Advies: Nieuwbouw EKP Terrein Verbouwing Avans Hogeschool KuBus

Locatie: Parallelweg 24, 5223AL 's-Hertogenbosch
Zaaknummer aanvrager: 079613367540 - EKP Noord (fase 1)
Zaaknummer brandweer: 2022-000499

> Advies brandveiligheid

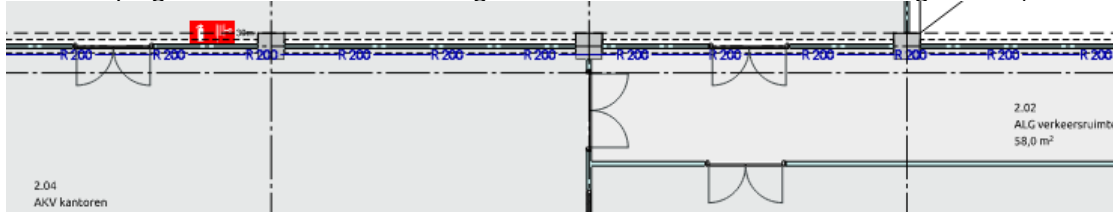
In R200-scheiding:

- tussen r. 2.02 en r. 2.12

- tussen r. 2.04 en r. 2.12
- tussen r. 3.25 en r. 3.26

Openingen in scheidingsconstructies met een bepaalde brandwerendheid, zouden de weerstand van zo'n constructie tegen branduitbreiding tenietdoen. Beweegbare constructieonderdelen, moeten daarom zelfsluitend worden uitgevoerd.

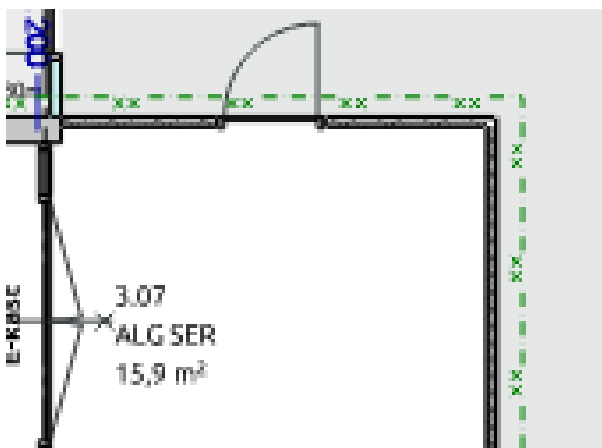
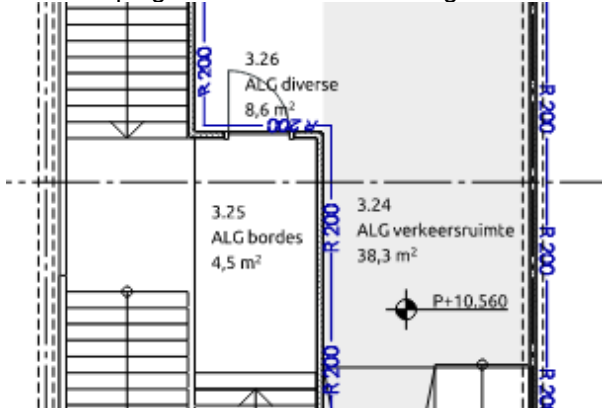
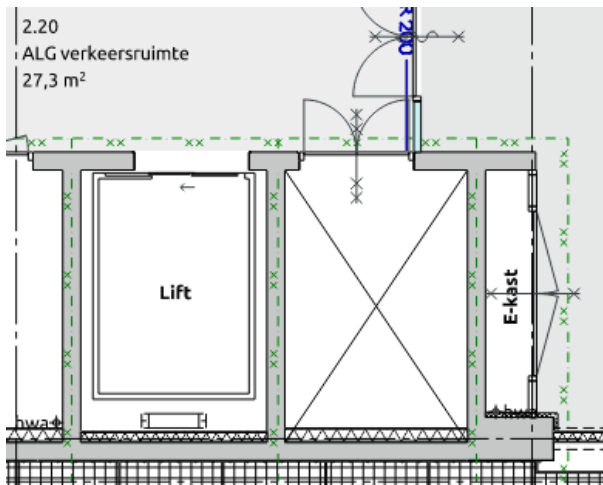
2e verdieping: Deuren in R200 scheiding niet brandwerend en zelfsluitend uitgevoerd (tek.nr. DOn.012/a).

3e verdieping: Deur in R200 scheiding niet brandwerend en zelfsluitend uitgevoerd (tek.nr. DOn.013/a).

Geldt voor alle bouwlagen.
